(仮称) 島根県浜田市風力発電事業
環 境 影 響 評 価 準 備 書
補 足 説 明 資 料

令和 6 年 5 月

合同会社 NWE－12 インベストメント

風力部会 補足説明資料 目次

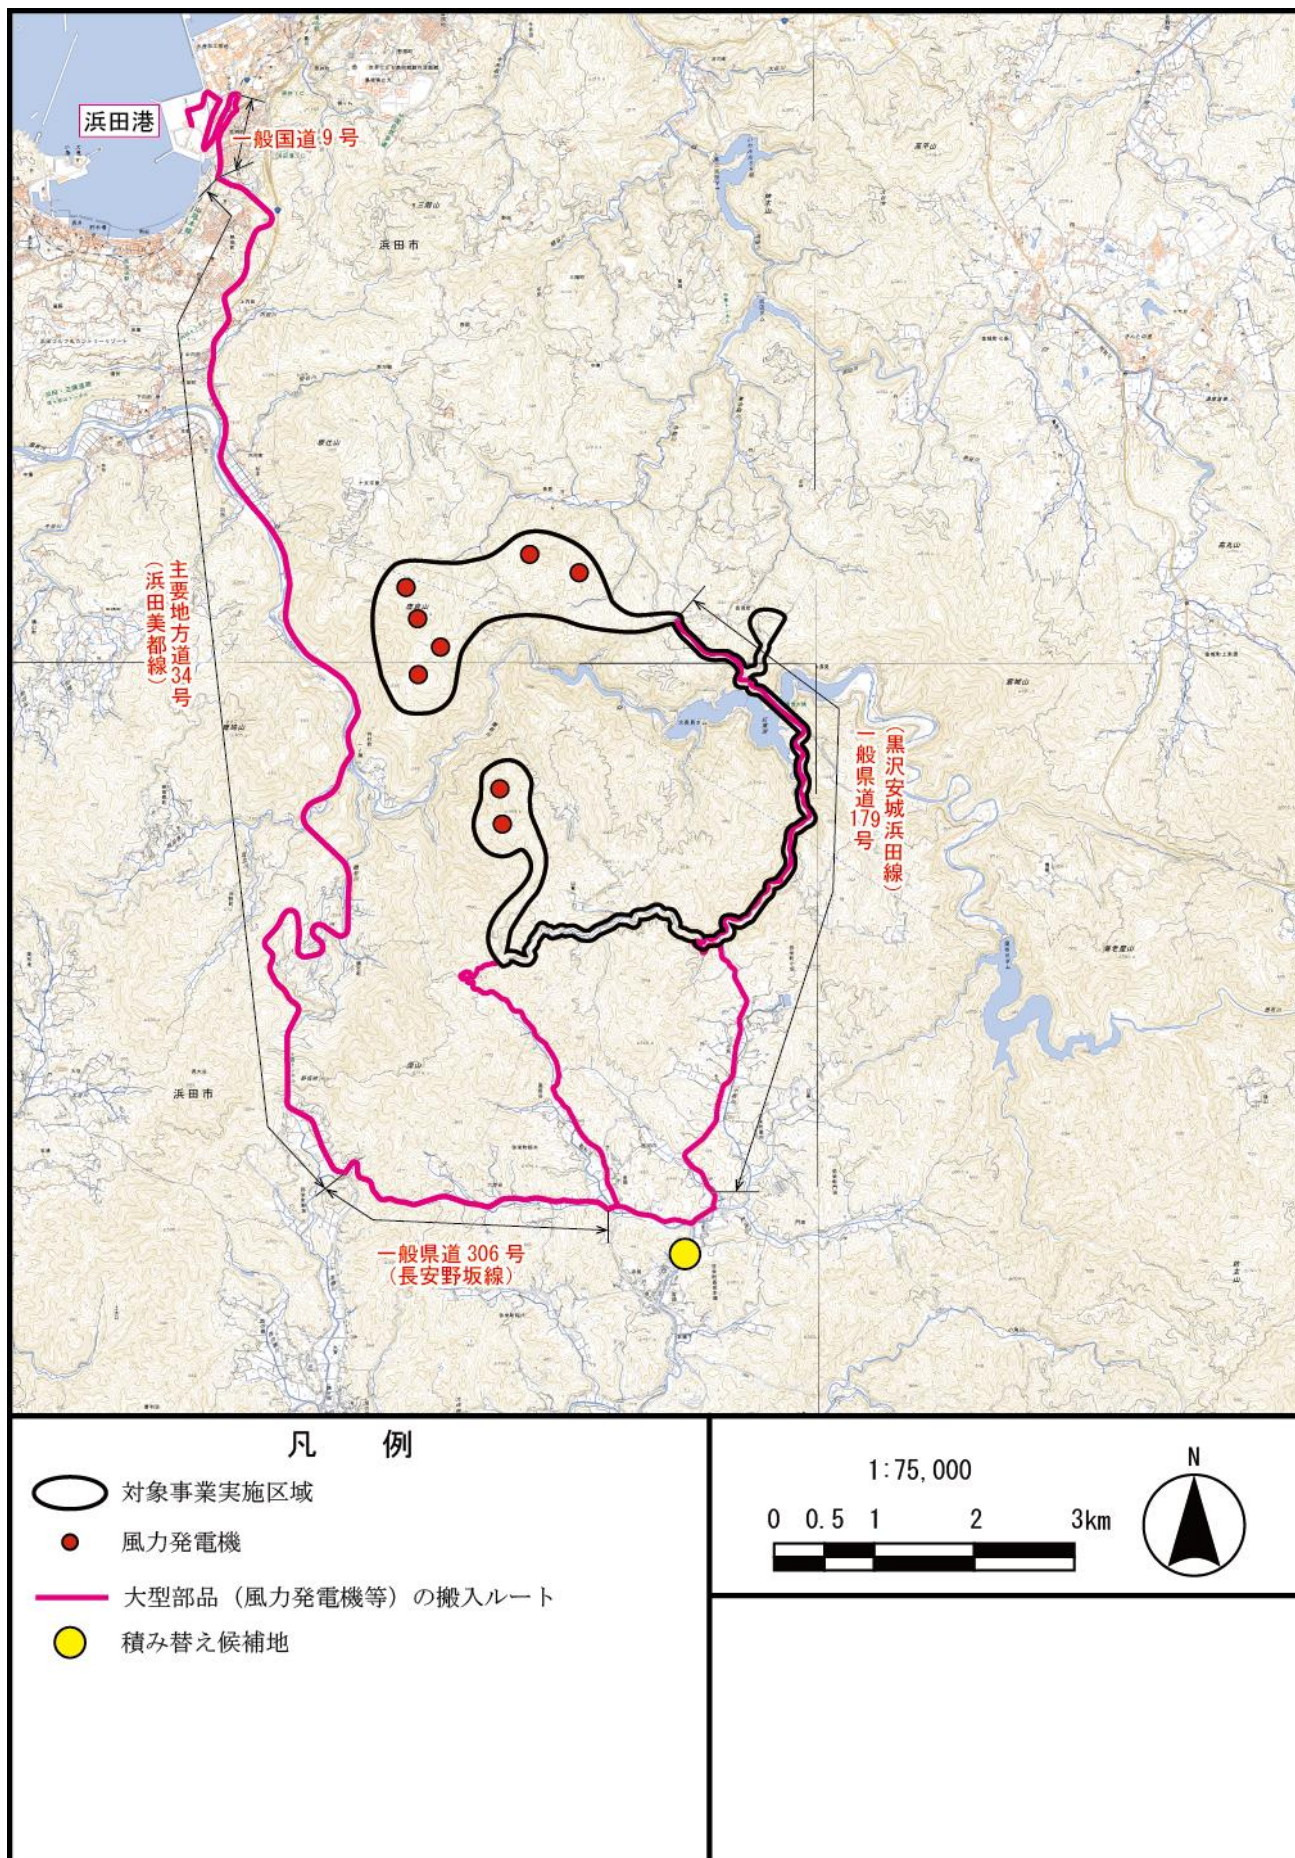
大型部品の積み替え候補地はどこでしょうか。おおむね100m以内に住居等がある場合には二酸化窒素の短期予測を行うことを検討してください。

大型部品の積み替え候補地は、下図のとおりです。

100m 以内に住居等が存在することから、二酸化窒素の短期予測を行い、評価書にてお示しいたします。

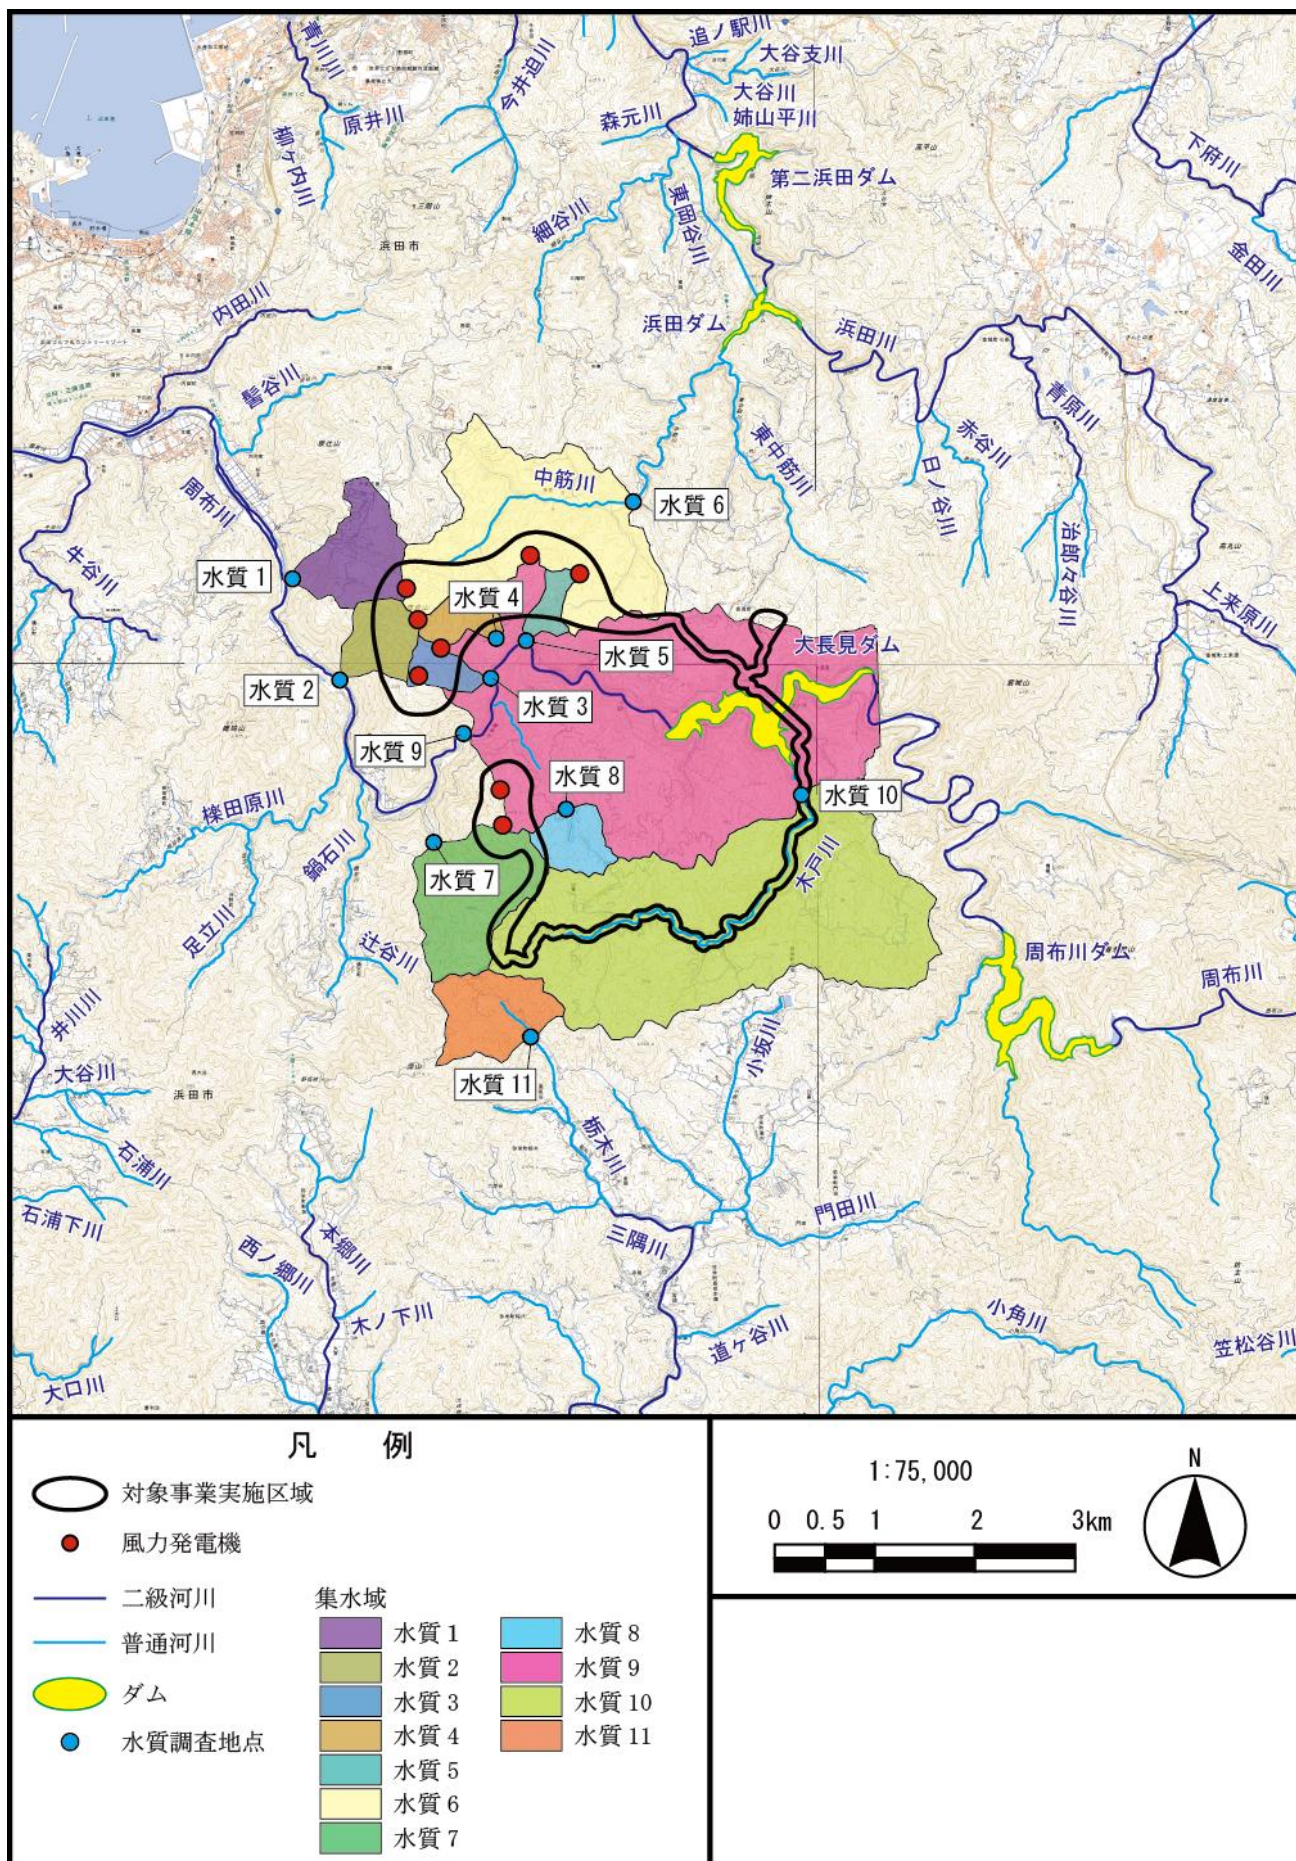
理解を容易にするために、河川の名称を図10.1.2-1（p. 638）に記載して下さい。図8.2-2（p. 405）についても同じです。

水質調査地点図に河川の名称を追記いたしました。

評価書においては、本図を掲載するようにいたします。

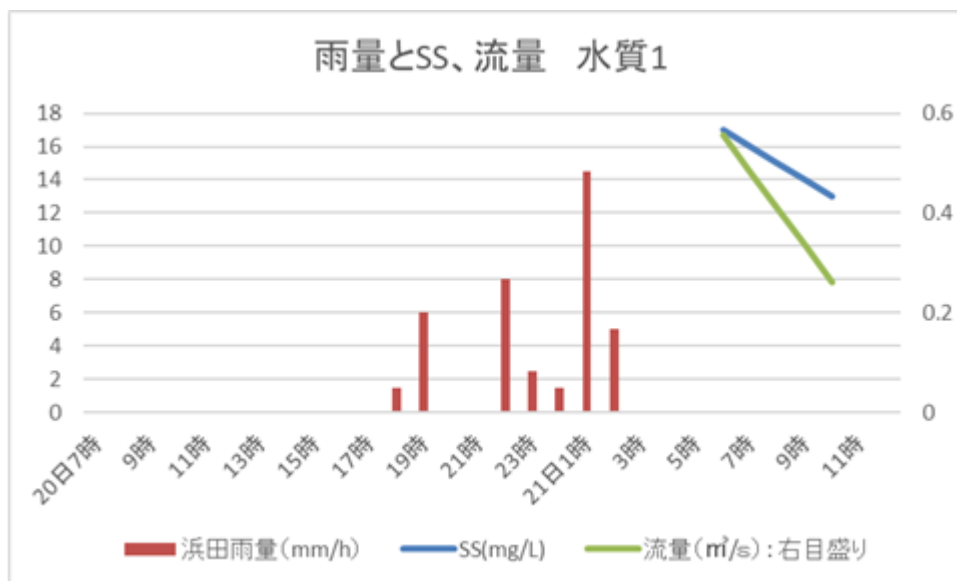
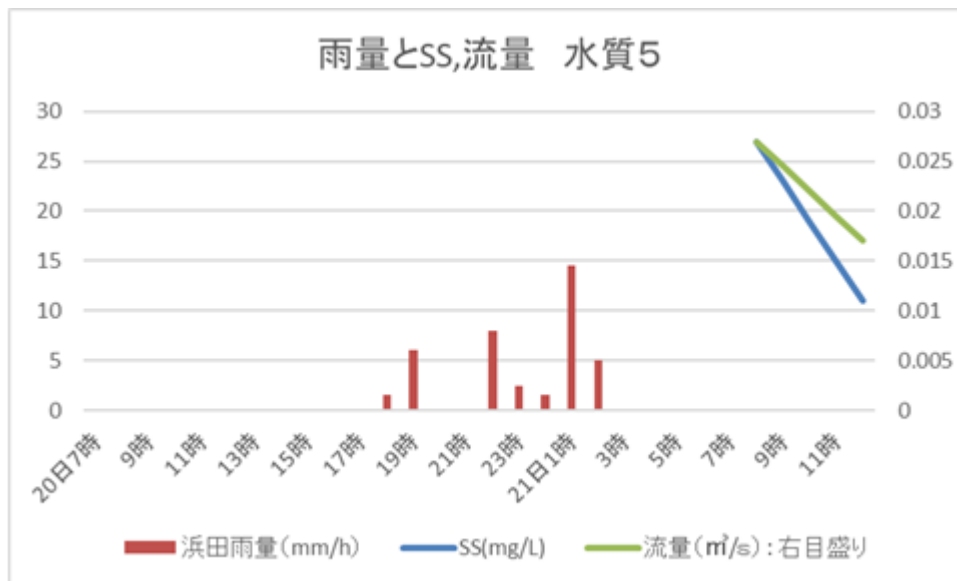
降雨時調査結果が表で示されていますが、流出特性が分かりやすくなるように、できれば降雨量の時系列図に流量と懸濁物質量の結果を重ねて示していただけるとより良いと思います。

降雨時調査は各地点で3回の実施で採水間隔が開いていること、また作業安全確保の観点から夜間の降雨ピーク時の調査が難しかったことから、時系列図作成は難しいと判断しております。

水質1及び水質5の2地点分のグラフは、以下のとおりです。

風車ヤード2 付近

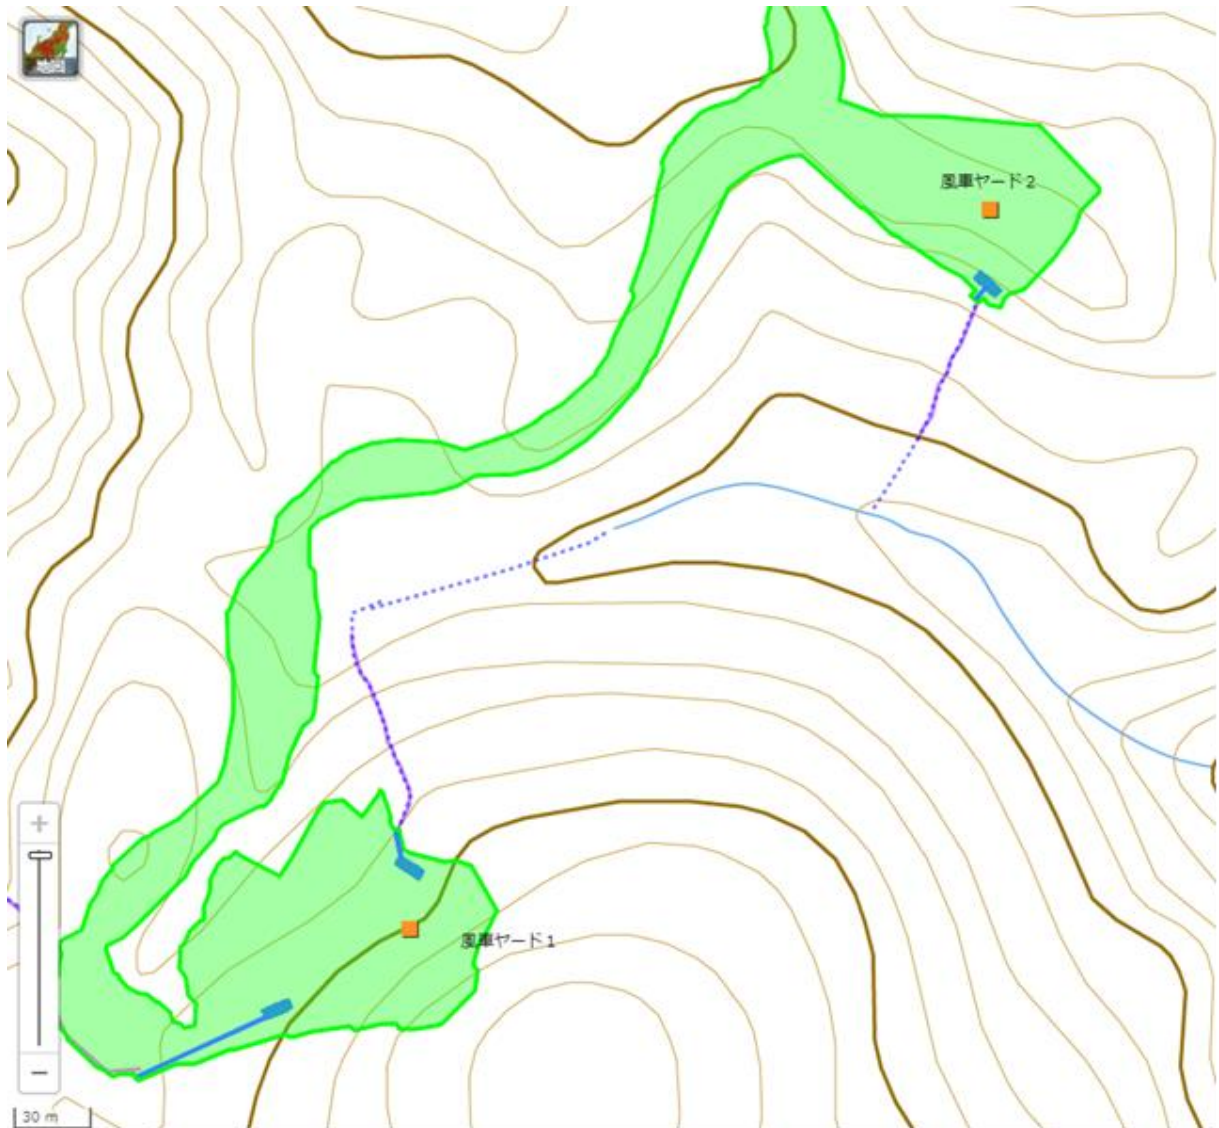
残土処理場の沈砂池からの排水が中筋川の支流にすぐに流れ込むことが図面（例えば図2. 2-4(2), p. 12）からは確認できません。風車ヤード2からの排水が周布川支流に比較的近いことも確認できません。分かりやすい図面を工夫し、お示し下さい。

風車ヤード2と残土処理場付近の流下検討図は、以下のとおりです。

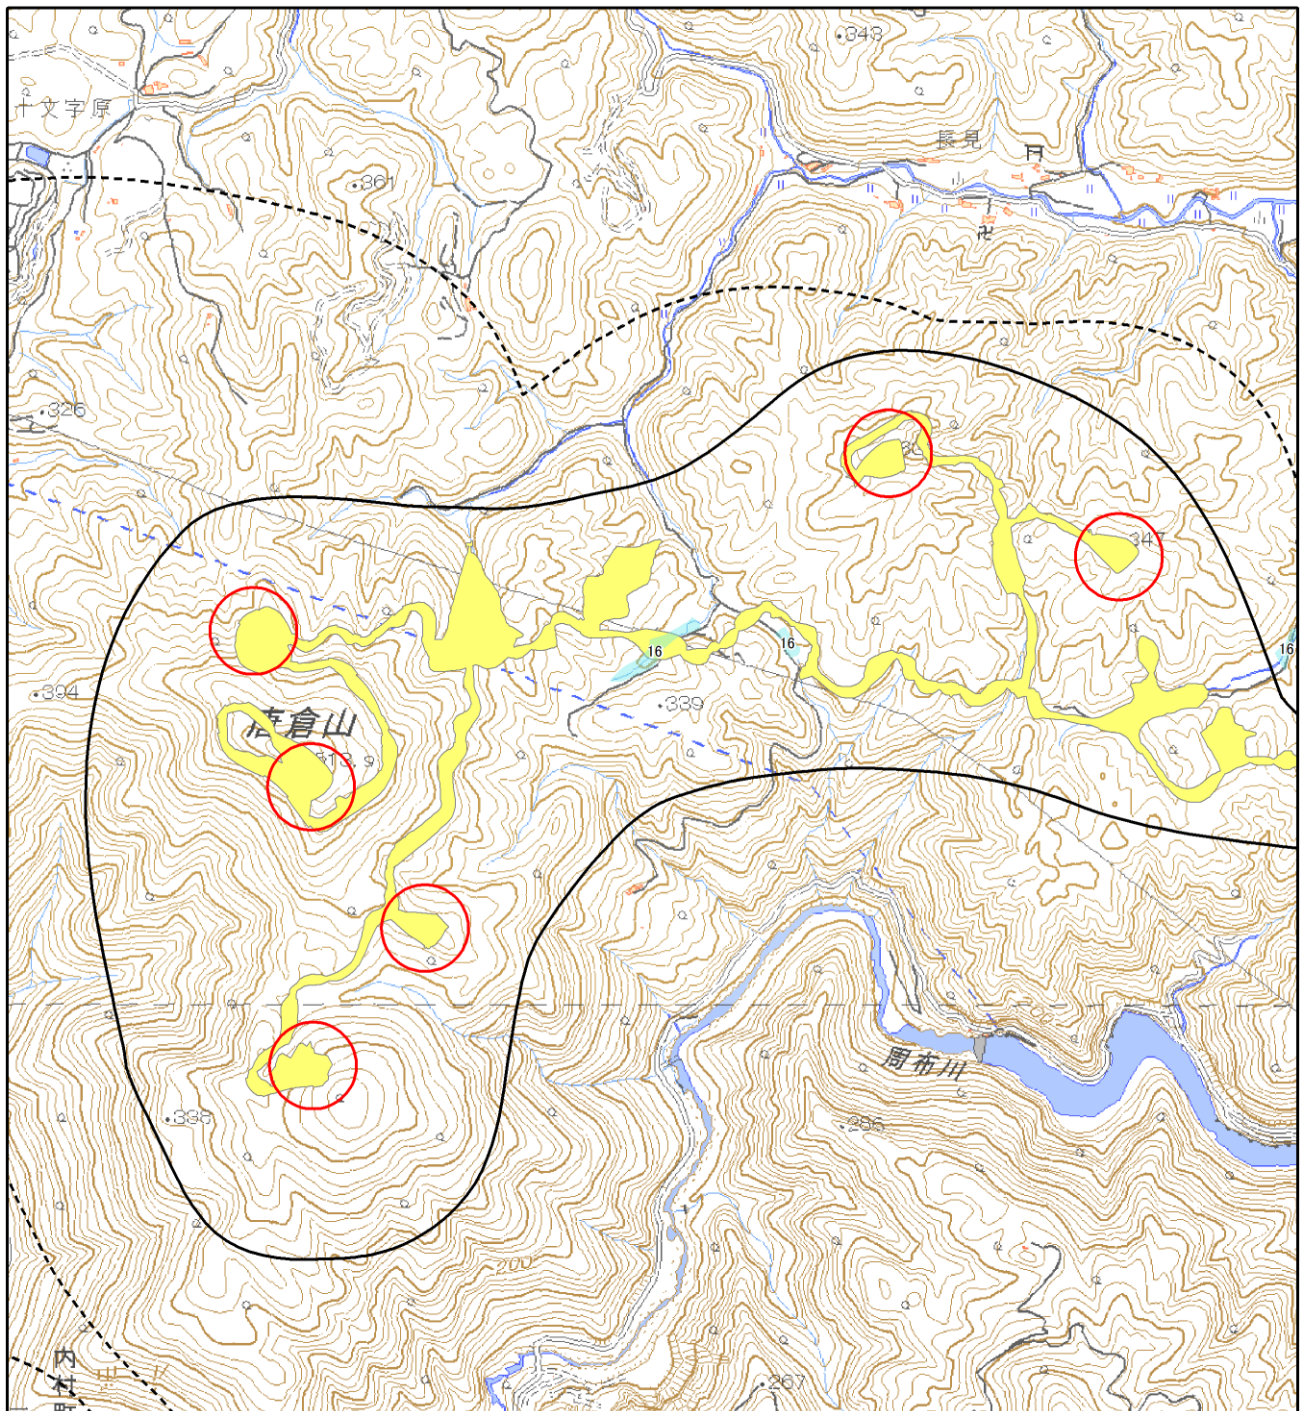
ニホンイシガメ等に対する工事関係車両への接触の影響予測において「通行車両が（中略）湿生草地環境を通過する」とありますが、具体的にどのような箇所でしょうか。

取り付け道路としての改変区域に湿性草地環境に該当する「放棄水田雑草群落」が含まれております。詳細な位置については以下の資料をご確認ください。
